Conferenza dei servizi “Piano di risanamento Colle della Maddalena”

Livelli di esposizione al campo elettromagnetico presso il sito radioelettrico “Colle della Maddalena”

Analisi e Valutazione del Piano di Risanamento del Colle della Maddalena

Area 1

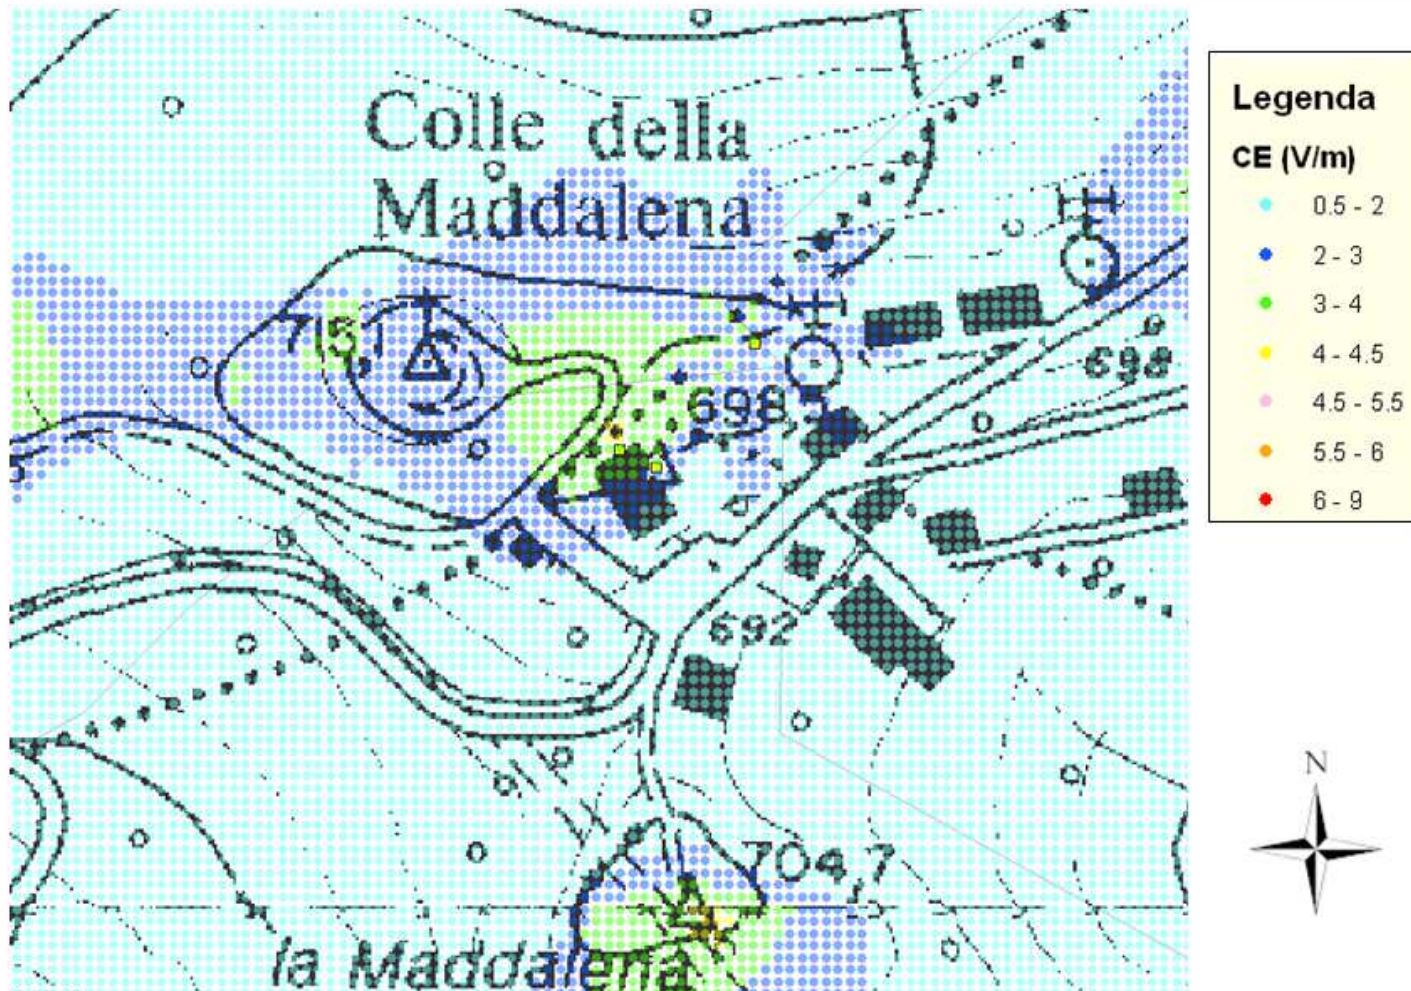
AREA DI INDAGINE	Riduzione percentuale dei livelli di C.E.
AREA 1	Dal 5 % al 10 %
AREA 2	Dal 20 % al 25 %
AREA 3	< 5 %
AREA 4	< 5 %

Ulteriori riduzioni dei livelli di C.E. possono essere ottenute con l'innalzamento dei tralicci 1 e 2, nel territorio di Moncalieri. Le simulazioni effettuate hanno indicato che un innalzamento di 20 m di questi due tralicci dà luogo ad una riduzione dei livelli di C.E. che varia da valori significativi nell'area di indagine 2, variabili dal 20 % al 25 %, a valori trascurabili nell'area di Bric della Croce (< 5 %).
